柏崎刈羽原子力発電所の安全対策の確認

議論の状況の整理

【国が設置変更許可の審査内容の説明において、工事計画等の審査で確認するとされた事項】

北-2 測線地質調査結果

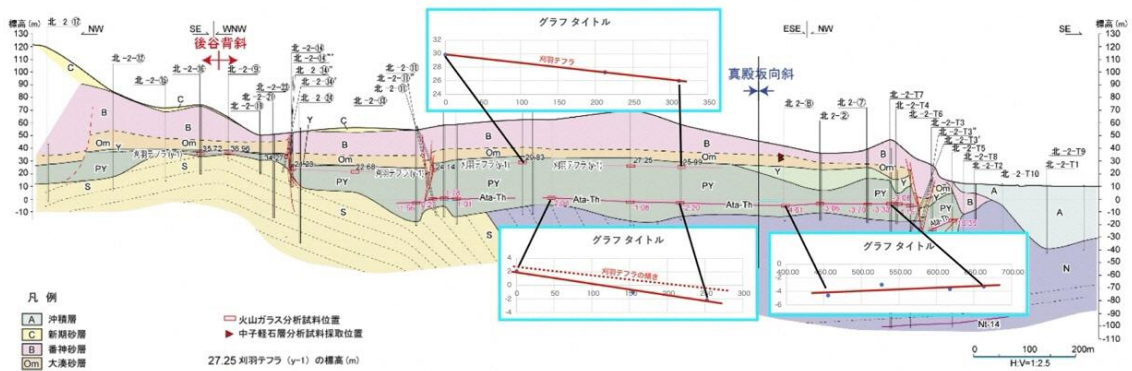
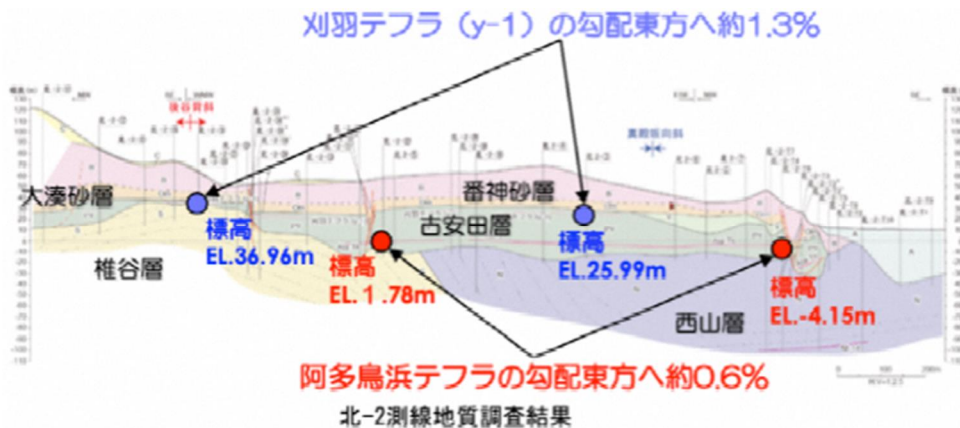
テフラの東西方向の標高分布について、東京電力と他の委員は「東西方向は概ね水平」あるいは「真殿坂真殿坂向斜の動きを示すような変形があるかないか、それはこの図から自明」だと主張されていますが、実際にはそうではありません。真殿坂向斜を挟んで勾配が逆になっており、西翼の傾斜は下位の方が大きくなっています。

東京電力の北側線のデータによってテフラの標高分布を検討した結果（下表及び図）、真殿坂向斜の西翼側では、下位の阿多鳥浜テフラの勾配が東傾斜で 1.7%、上位の y-1 刈羽テフラの勾配が 1.2%と、東翼側では誤差が大きいです。阿多鳥浜テフラの勾配が西傾斜で 0.6%となります。これらの傾斜は「東京電力計算の周辺の活断層による地殻変動によるテフラの傾斜、阿多鳥浜テフラ：0.6%、刈羽テフラ y-1：1.3%」とは異なる値であり、東京電力の言う「周辺の活断層による地殻変動」よっては説明できません。

この結果は、真殿坂向斜の活動によって、勾配が異なっている可能性を示しています。したがって、真殿坂向斜の下断層（真殿坂断層など）の活動を考えることとなります。地震波探査で認識されない断層が地下にあり、それが活動して y-1 刈羽テフラより上の地層を曲げている可能性がある。この断層活動が発電所の再稼働に関わる年代まで動いた可能性（12-13 万年前以降の新しい地下の断層運動と真殿坂向斜の成長、12-13 万年前以降の地層の褶曲と断層によるずれ）が考えられるので、発電所の安全性について地質学的に大きな懸念があります。そのため、ここで取り上げた懸念に関して科学的検証が必要であり、東京電力には、原子力発電所の稼働の安全性に関わって説明責任があります。

ML08-1測線

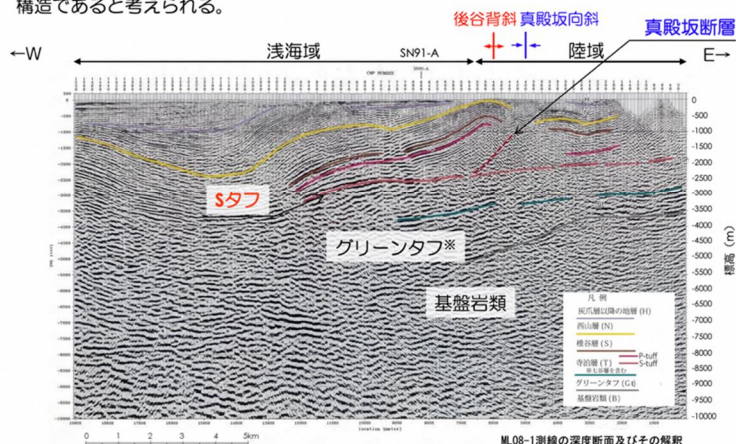
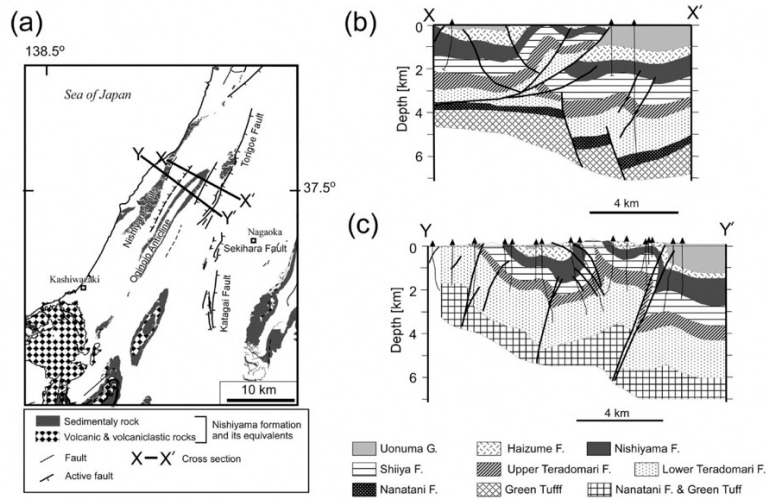
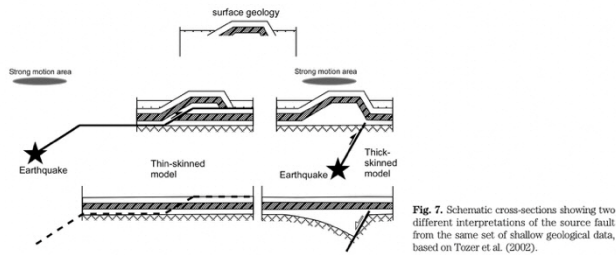
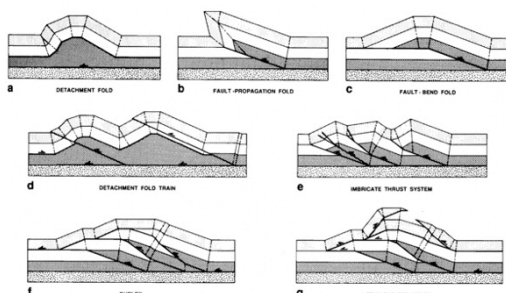
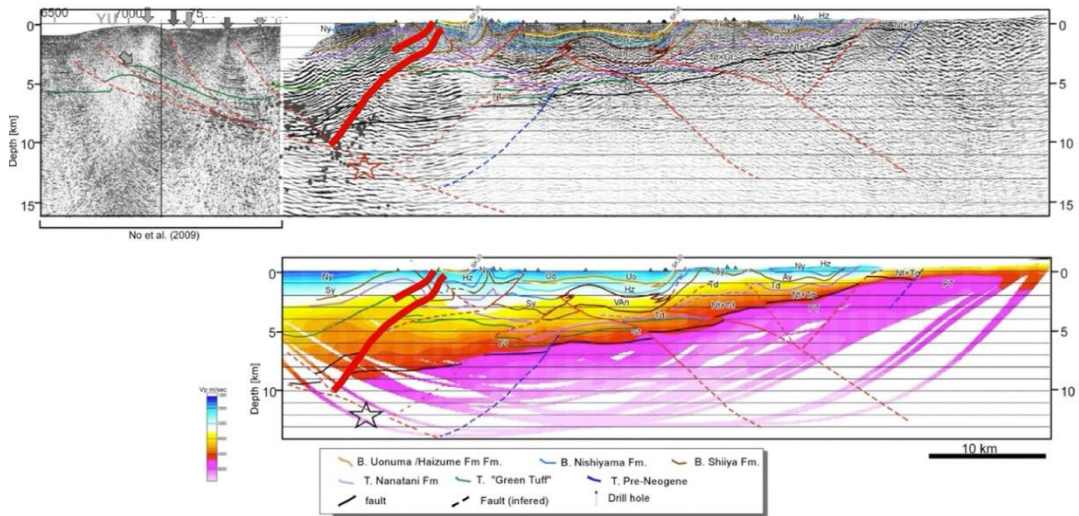
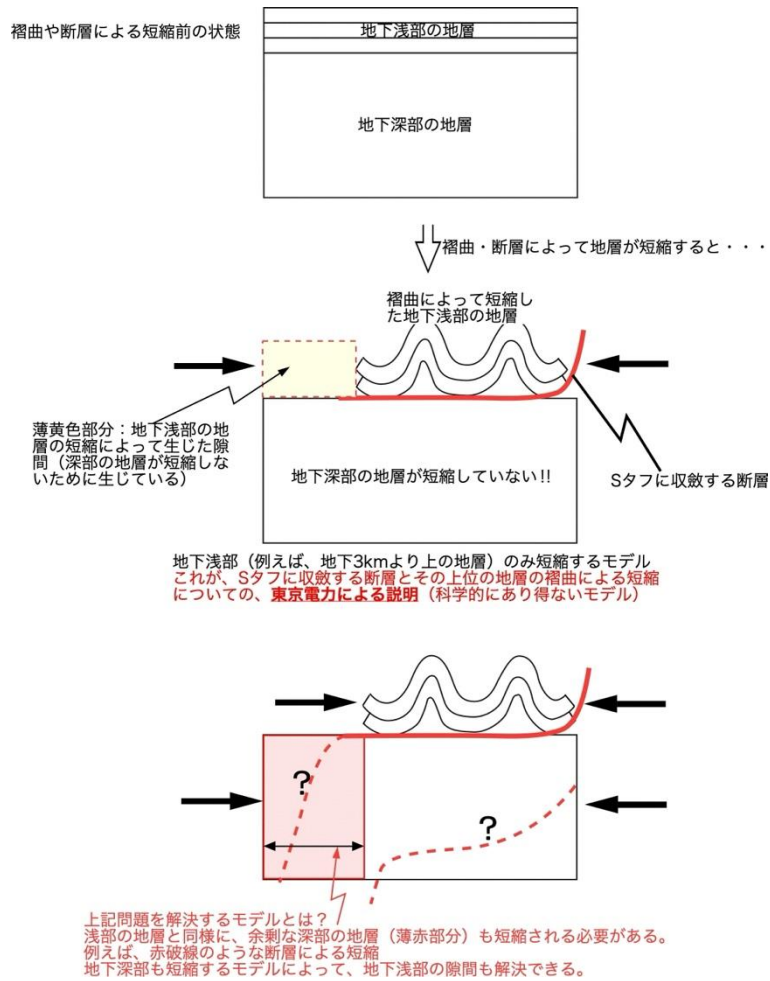
この図の問題点は、地下浅部の地層が褶曲と断層によって水平に短縮して

いるにも関わらず、地下深部が短縮していない点である（図 E 参照）。

6. 真殿坂断層に関する評価（北-2 測線で確認された断層）

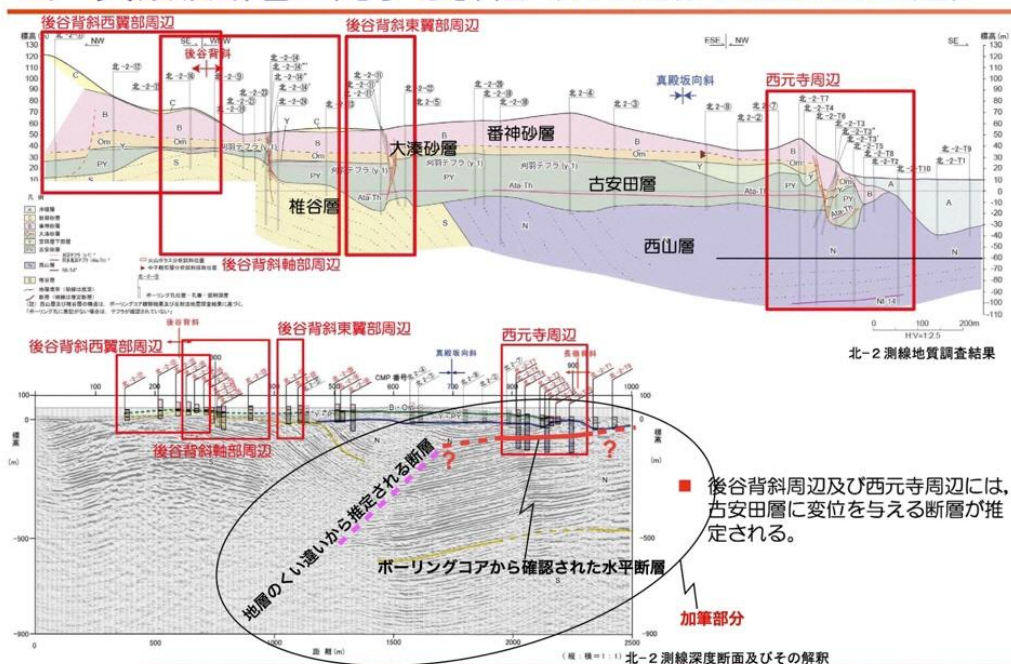
当断層の浅部延長については、北-2 側線の浅部における水平断層（西山層中の-60m から-70m 付近の地層面に平行な破砕帯・断層）へと連続する可能性があります（図 F）。なぜなら、北-2 側線の西元寺周辺の地下-60m から-70m 付近には、西山層中の地層面に平行な破砕帯・断層が存在し（図 F の赤実線）、その西側の真殿坂向斜の地下には西山層の地層のくい違いが認められ、西傾斜の断層（図 F のピンク色破線、真殿坂断層）が推定されるからです。図 F のように、それらが連結すると真殿坂断層は地表付近まで延長され、問題点1) のように地下深部にも延長が考えられ、12-13 万年前以降の活動も懸念される。地表付近で水平に近い断層になれば、古安田層、安田層や大湊砂層などの地層のずれは捉えにくくなる。以上のような真殿坂断層の延長や活動について検討したか、延長の可能性を否定する場合、その根拠を合わせて検討すべきと考えます。東京電力には、この問題点について、原子力発電所稼働の安全性に関わって説明責任があります。

なお、「西山層中の-60m から-70m 付近の地層面に平行な破砕帯・断層」は、東京電力資料に報告されています（例えば、「平成 28 年 5 月 9 日柏崎刈羽原子力発電所 6 号炉及び 7 号炉ヒアリング資料 KK67-地 oo85-3-3 敷地近傍の地質・地質構造について」54 ページの、層理面にほぼ平行に面をなして広がっている細片状破砕部）。この面状に広がる「細片状破砕部」は破砕帯・断層です。東京電力資料によれば、破砕部には酸化が認められないので、この断層の活動時期・破砕時期は新しい可能性があります。

図 A 推定される直下断層

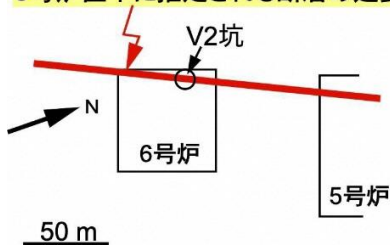
東京電力は、本断層（せん断面）の広がりや成因、活動時期について検討すべきと考えます。この問題点について、東京電力には、原子力発電所稼働前に、原子力発電所の安全性に関わって説明する責任があります。東京電力による、2024 年までの回答は全く不十分なものです。

問題となる断層（せん断面）の産状と広がり：東京電力資料の写真とスケッチ（図 D）を見ると、青緑色の西山層から上位の古安田層 A3 部層（スケッチでは A3 部層、写真では A2 部層）にかけてせん断面があり、N22E 走向と N27E 走向のせん断面には断層条線が発達しています（東電資料に加筆、図 B1 と図 B2）。本項目末に記した断層とせん断面などの用語説明からわかるように、これらせん断面は明らかに断層面、すなわち断層です。せん断面（以下、本断層）の見え方や断層条線の姿勢から、本断層は、写真やスケッチの左右にわたって広がる一つの断層、あるいは一つの断層帯または断層系であると判断されます。

図2 問題となる東京電力資料（「平成29年12月22日柏崎刈羽原子力発電所6号及び7号炉審査資料1-4 敷地の地質・地質構造について」70ページ）

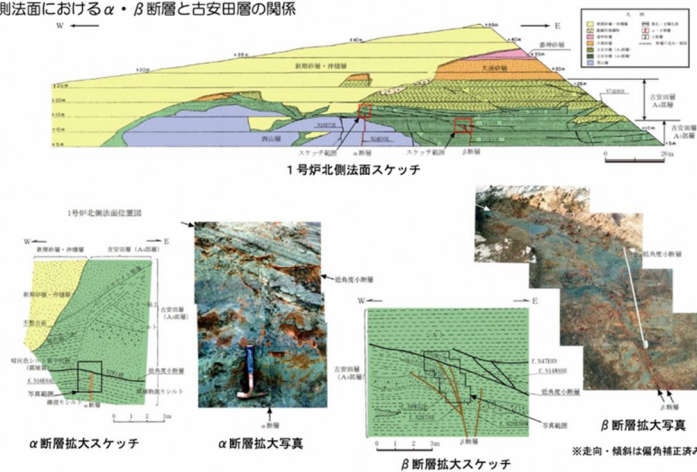
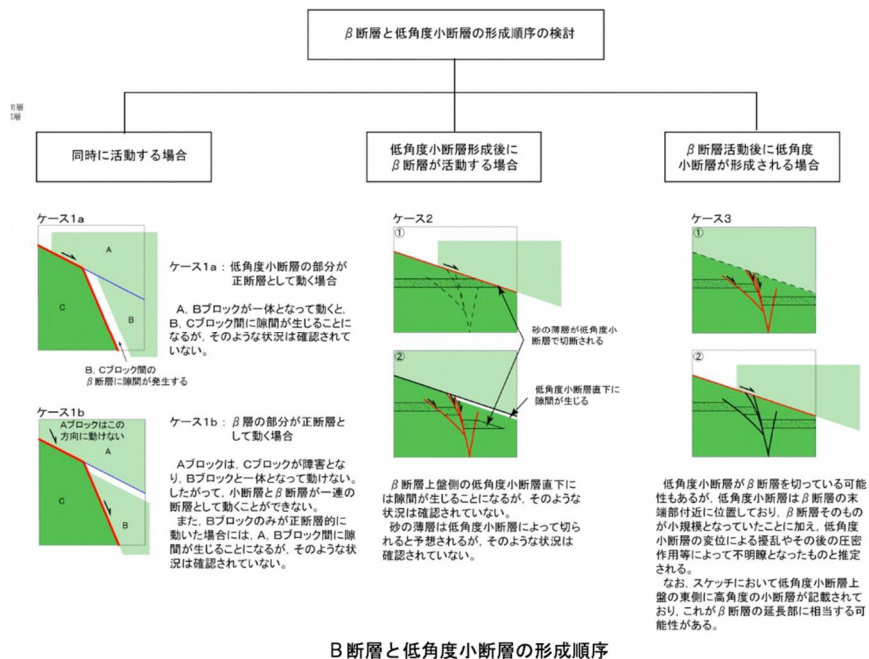
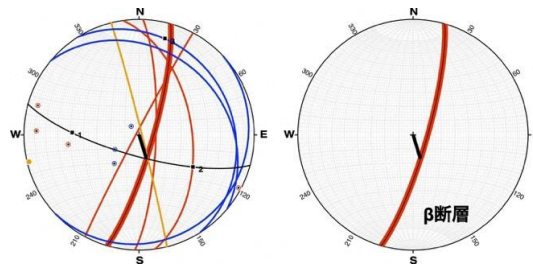
電力のモデルのような剛体ブロック（積み木）の変位・変形で説明できない場合が極めて多く、隙間を埋めてケース1、ケース2の運動・変位も十分あり得ます。したがって、図2のケース3のモデルによって α ・ β 断層の活動性を制限できません。そうすると、低角度断層と α ・ β 断層が同時に活動することが考えられ、より上位のA4部層や大湊砂層などを含んだ断層変位を示すこととなります。

はっきり言えば、地質学的には、東京電力の3つのモデルによって断層の形成順序を決めることはできません。したがって、これらのモデルに基づいて「 α ・ β 断層の活動は古く、古安田層A3部層より上位の地層に変位・変形を与えていない」とは結論できません。東京電力の解釈は、断層変位における断層ブロックの回転や未固結・低固結度の地層の流動をまったく考慮しておらず、地質学的にかなり問題があります。

上記を踏まえると、 α ・ β 断層が地震を起こす断層ではないとしても、新期砂層堆積以降に発生した巨大地すべりが動く時の断層として位置付けることが可能です。 α ・ β 断層がある地盤は、新たに動き得る地すべり土塊の中にあると考えることが可能です。この地すべりの基底すべり面は西山層中にあることとなります。

また、 β 断層と低角断層の方位データを用いてステレオプロットを作成すると、 β 断層と低角断層は1系列のリーデルせん断面（同時に動く断層系）として動きうる事が導かれます（委員作成の図3）。これらの断層が同時に動いても、断層周辺の未固結・低固結度の地層の局所的流動と断層ブロックの回転によって隙間ができないことを、モデル図に示しました（図4）。ステレオプロット（図3）に示したように、1系列として動いた場合のすべり方向は鉛直に近いものとなります。
